## **DOSSIER DE CREATION DE ZAC**

# Quartier Durable Paul Bert Paul Eluard

Pièce 12 : Mémoire en réponse

### MEMOIRE EN REPONSE A L'AVIS DE L'AUTORITE ENVIRONNEMENTALE

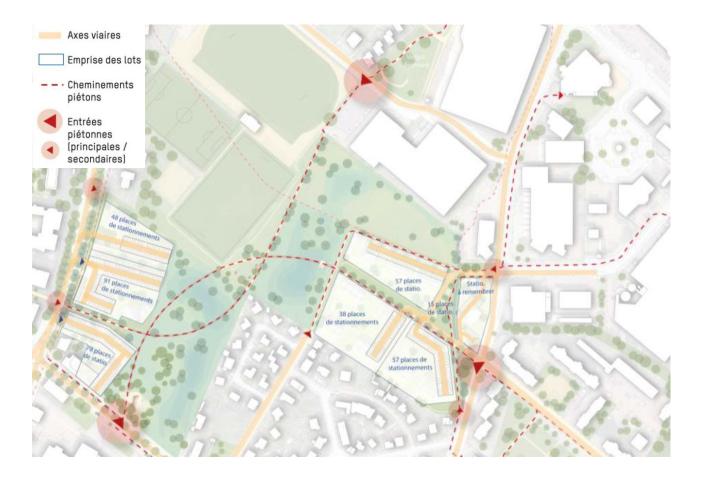
#### • Nota n°3 de pied de page de l'avis délibéré p6 : Erreur dénomination :

En page 95 de l'étude d'impact, il faut effectivement lire "Enfin, le site est soumis à une moyenne annuelle comprise entre 20 et 30  $\mu$ g/m3 de dioxyde d'azote", et non pas de dioxyde de carbone.
